FW: Wniosek o likwidację fragmentu wodociągu kolidującego z projektowaną siecią ciepłowniczą w ul. Powsińskiej

W załączeniu wniosek o likwidację fragmentu wodociągu kolidującego z projektowaną trasą sieci ciepłowniczej w ul. Powsińskiej z załącznikami.

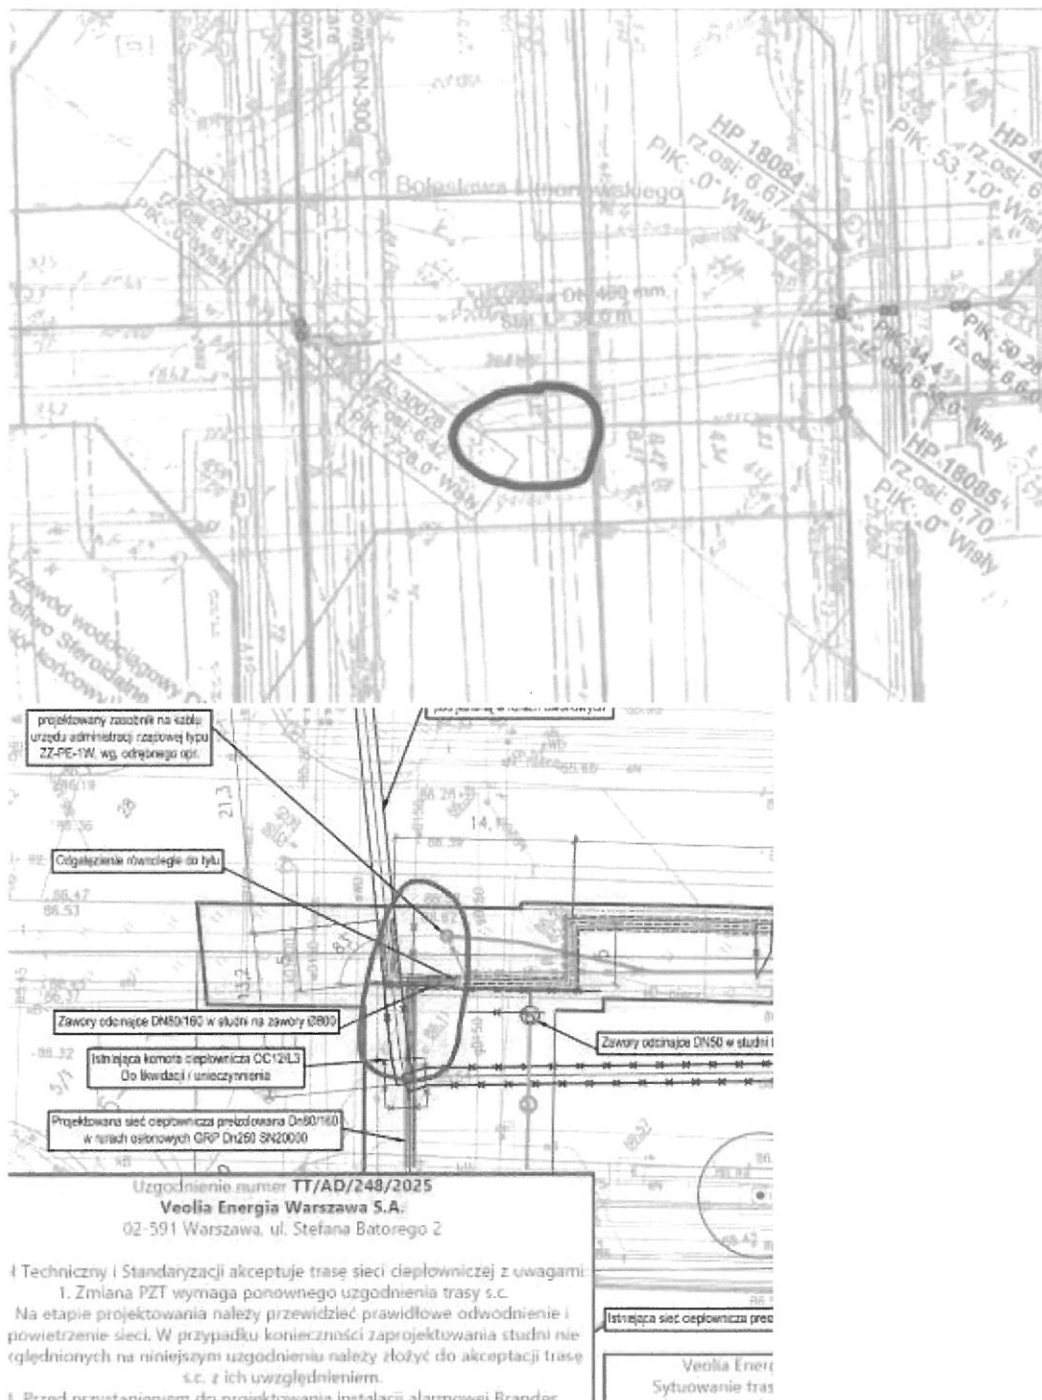
Poniżej wycinek trasy wodociągu do likwidacji. Wodociąg jest zaślepiony przed istniejącą komorą ciepłowniczą. Prosimy o akceptację likwidacji tego fragmentu by umożliwić wykonanie projektowanej sieci.

W odpowiedzi na poniższą korespondencję mailową Miejskie Przedsiębiorstwo Wodociągów i Kanalizacji w m.st. Warszawie informuje, że przedmiotowe przyłącze wodociągowe jest nieczynne, w związku z czym nie ma przeciwwskazań do jego likwidacji.

W przypadku gdy przedmiotowe przyłącze jest połączone z siecią wodociągową, jego likwidacja powinna zostać wykonana pod nadzorem Spółki. W związku z tym należy ustalić termin i harmonogram prac związanych z likwidacją przyłącza z Pogotowiem Zakładu Sieci Wodociągowej pod numerem 994.
